ACLARACIÓN Nro.3

CONSULTAS:

CAFETERÍA

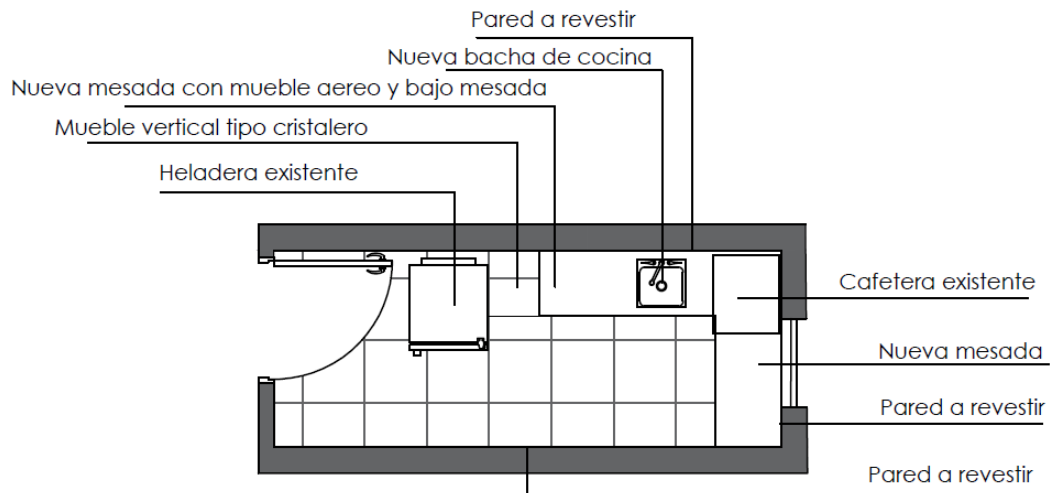
1) ¿Hay planilla de mueble y mesada o lo propone la empresa?

El diseño del mueble lo propondrá la empresa, se adjunta plano con diseño de la cafetería.

Notas: _El mueble aereo deberá tener espacio para el calefón y microondas
_Todas las muestras se presentarán a la Sección Arquitectura para la elección del tipo y color
_Verificar medidas en obra

CONTRALORÍA ÁREA DE OF CONTRALORÍA 7.7m x 4.0m

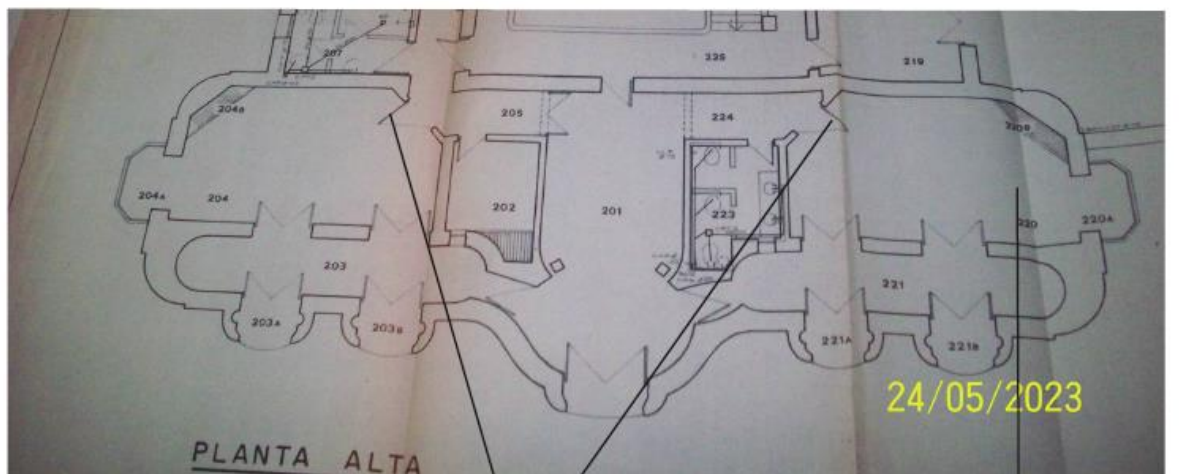
2) Enviar plano de contraloría acotado
Se adjunta plano.

REPARACIÓN DE 2 PUERTAS DE MADERA

REPARACIÓN DE PISO DE PARQUET
